Inspraakreacties op voorontwerp Amsterdamseweg

(versie augustus 2011)

Gemeente Uithoorn

Figuur 1 Dwarsdoorsnede rotonde met doorrijbaar midden gedeelte

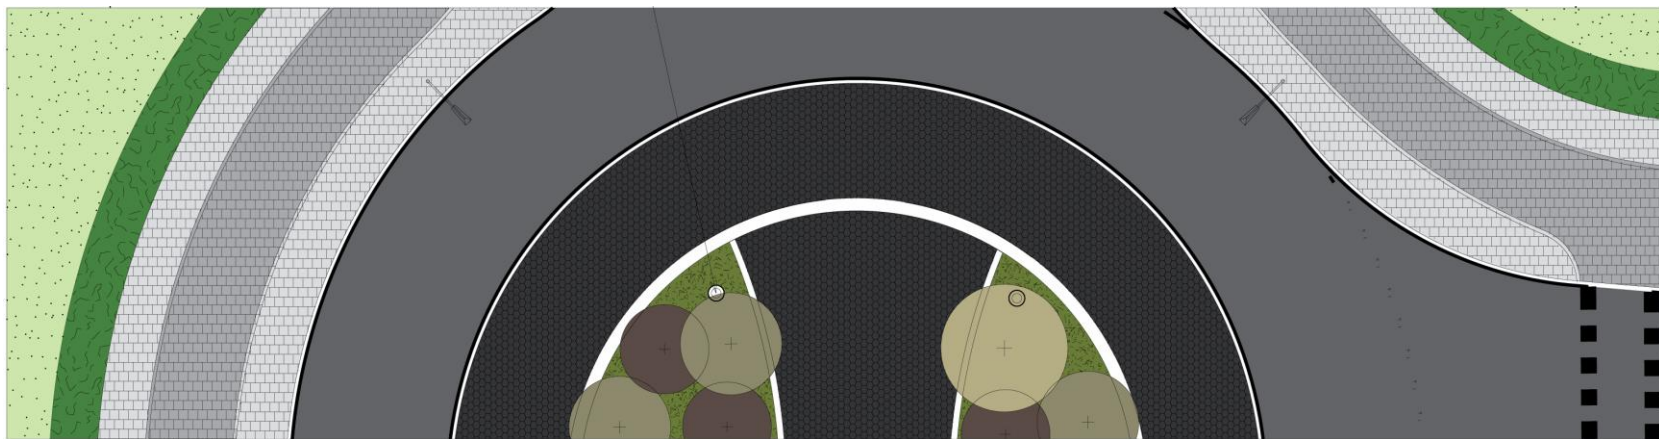
Beschikbare ruimte op rotonde voor grote vrachtwagencombinaties

Volgens de verkeersmodellen waar het ontwerp op is gebaseerd zou er zich geen problemen hoeven voor te doen, gebaseerd op langere vrachtwagencombinaties. Hierbij is ook rekening gehouden met het gebruik van zgn. LZV's, de langere en zwaardere vrachtwagencombinaties. Een LZV heeft een maximale lengte van 25,25 m. De zijanten van de rotondes zijn laag, waardoor vrachtwagens er overheen kunnen rijden om de draai op de rotondes te kunnen maken.

Enkele bedrijven aan de Amsterdamseweg die ook hun inrit aan deze weg hebben maken gebruik van exceptioneel vervoer. Dat wil zeggen dat zij – niet dagelijks – bijzonder transport hebben. Om van deze vervoersmiddelen gebruik te kunnen maken, worden de rotondes op de kruisingen met de Joh. Enschedelaan/Ondernemingsweg en de Molenlaan voorzien van een overrijdbaar middengedeelte.
